中部電力株式会社浜岡原子力発電所第4号機の工事計画届出
(蒸気タービンの円板等の強度影響に係る工事) についての確認結果

工事計画届出書の確認事項に対する回答

(浜岡4号機 低圧タービンの円板・翼・車軸の取替修理
(平成26年10月3日付申請、本浜岡発第901号))

図 2 第 11 段動翼(フック部)の固有振動数と励振周波数

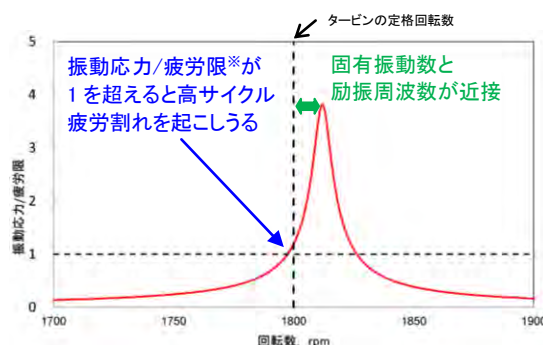
■高サイクル疲労の特徴を確認したことから、高サイクル疲労割れの発生について評価しました。評価の結果、動翼の固有振動数(振動体を自由に振動させたとき、その振動体を示す固有の振動数)とタービンの回転周波数(1 秒間に 30 回転: 30Hz)の 9 倍および 11 倍の周波数が近接していることを確認しました。そのため、共振が発生して振動応力が増大し、高サイクル疲労割れが発生したものと推定しました。(図 2、3 参照)

図 5 第 11 段動翼綴り本数 4 本の固有振動数と励振周波数

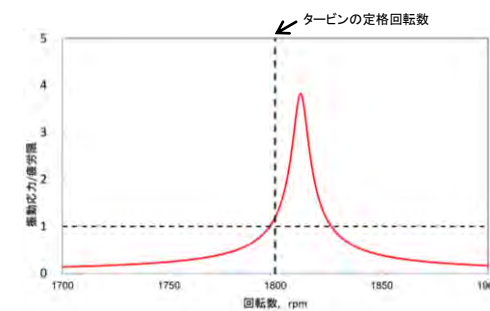
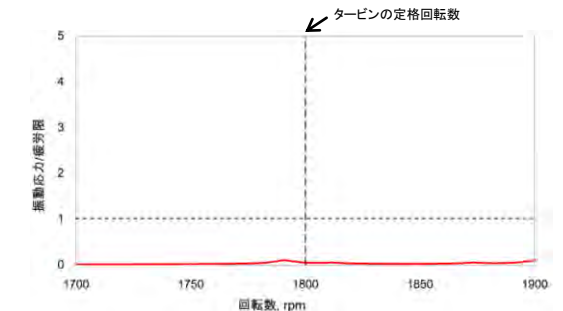
低圧タービン(C)第 11 段 動翼取付部(動翼側)に発生したひびは、動翼綴り本数を変更する前に発生したものであり、動翼綴り本数を変更(4 本から 16 本)した現状の動翼について応力解析を実施した結果、動翼フック部に発生する応力は高サイクル疲労を発生しうる振動応力よりも十分小さく、設計変更せずに復旧可能であることを確認しました。ひびを確認した動翼については新品取り替えをおこないます。(図 5、6 参照)

図 8 第 12 段動翼綴り本数 6 本の固有振動数と励振周波数

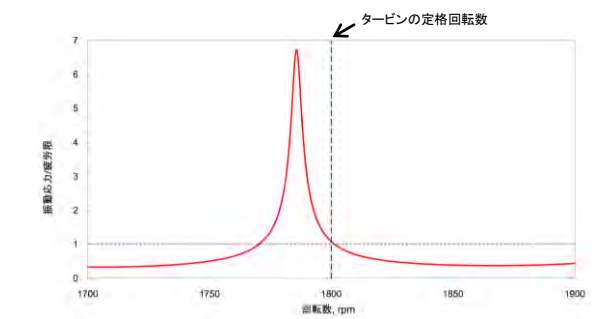
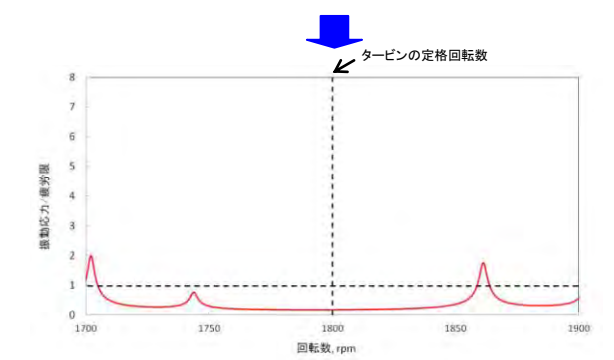
第 12 段は動翼取付部(車軸側)の対策により圧力プレートを設置することから、その間は動翼をすべて取り外して運転します。圧力プレートを撤去して運転する際には、動翼の新品取り替えをおこないます。取り替えにあたっては、動翼綴り本数を変更(6 本から 11 本または 13 本)して振動応力を低減する設計とするとともに、取り替え後の動翼の固有振動数を確認し、共振による振動応力の増大の影響を確認してまいります。(図 7～9 参照)

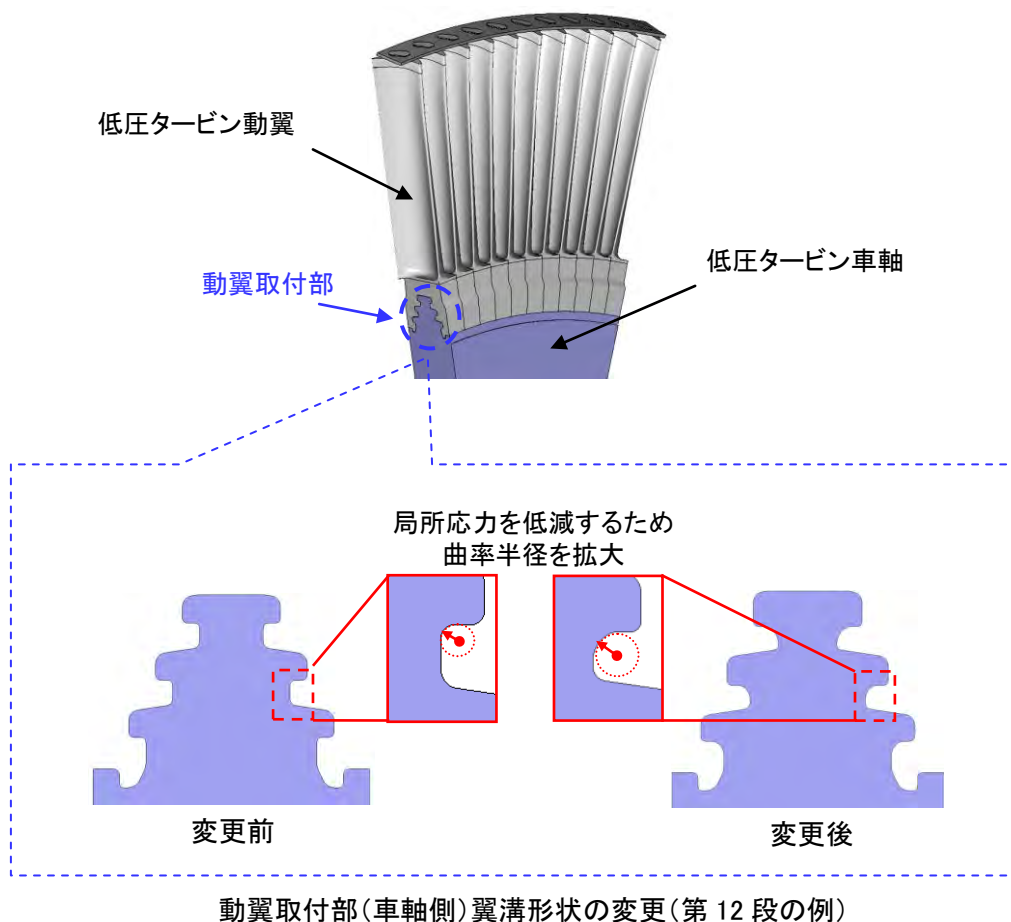
応力腐食割れは、材料・環境・応力の3つの要因が重なった場合に発生するため、新しい低圧タービン車軸の製作にあたっては、応力腐食割れの発生を抑制するため、要因のうち「応力」について以下のとおり対策を実施します。

応力腐食割れによるひびを確認した4号機低圧タービン(A)～(C)の第10段～第12段については、動翼取付部(車軸側)のフック付け根部の曲率半径を大きくすることで応力集中を緩和します。
